LE DEFFEND SOLAIRE ENERGIE

REPONSE AUX OBSERVATIONS ET PROPOSITIONS DU PUBLIC EMISES LORS DE LA PARTICIPATION DU PUBLIC SUR LA DEMANDE D'AUTORISATION DE DEFRICHEMENT N° DEF 21-358-049 DU 01/02/2022 au 03/03/2022

Parc solaire « Le Deffend Solaire Energie »

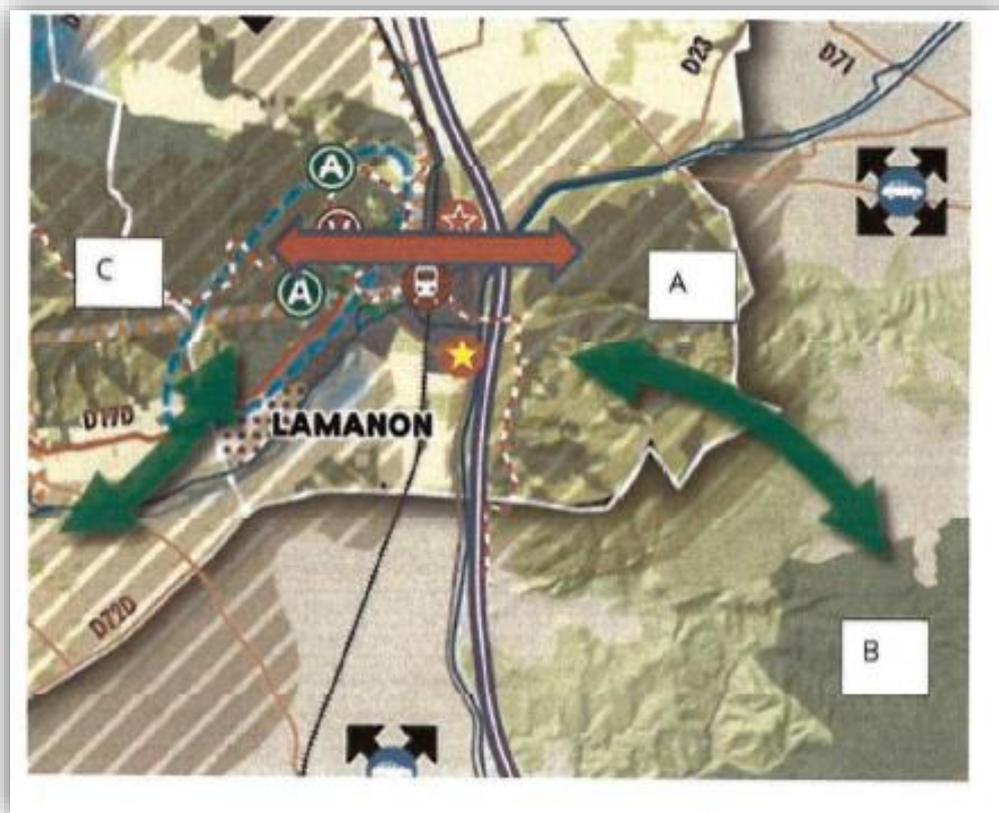
Trois réservoirs de biodiversité sont portés sur la carte du Schéma Régional de Cohérence Ecologique PACA (SRCE) (A, B et C)

Le Plan du Parc PNR des Alpilles (Cf. infra) donne des précisions concernant les interconnexions écologiques : l'espace situé autour de Lamanon est composé par 3 réservoirs de biodiversité (A, B, C), dont le premier (A) est localisé à proximité immédiate du site impacté par la zone de défrichement.

De plus nous relevons 2 axes de connectivité écologique (double flèche verte), le premier issu du réservoir de biodiversité A vers le B, le second au départ du C vers le Sud-ouest de Lamanon.

Un principe de précaution doit être pris en compte concernant la protection d'un corridor potentiel (double flèche rouge) reliant les réservoirs A et C franchissant l'espace urbanisé de Lamanon.

Il est indiqué dans le VNEI que la zone d'étude est accolée sur son flanc Sud à un continuum boisé. Il est de facto considéré qu'une connectivité existe entre la zone d'étude et ce continuum. Il est fait état des connectivités directes avec les milieux naturels ouverts environnants, la zone d'étude étant constituée principalement de milieux ouverts, l'analyse a donc porté principalement sur ces aspects.

ECO-MED comprend mal les remarques sur les axes de connectivité écologique présentés dans l'avis. En effet, le massif boisé « A » ne sera nullement impacté par le projet, celui étant situé en pied de colline, entre le canal EDF et le massif boisé. Aucune atteinte n'est donc prévue sur ce massif boisé qui conservera l'ensemble de ses fonctionnalités écologiques. ECO-Med a ajouté sur la carte ci-avant un cercle jaune localisant approximativement la zone d'étude. On peut constater avec cette indication de localisation de la zone d'étude que la zone du projet n'est pas directement concernée par ces axes indiqués.

De plus, le projet ne va faire que reculer la lisière boisée de quelques dizaines de mètres (au niveau des OLD du projet), les corridors de déplacement en seront donc que peu impactés, la lisière restant existante et pourra notamment continuer à être utilisée comme corridor de transit pour les chiroptères.
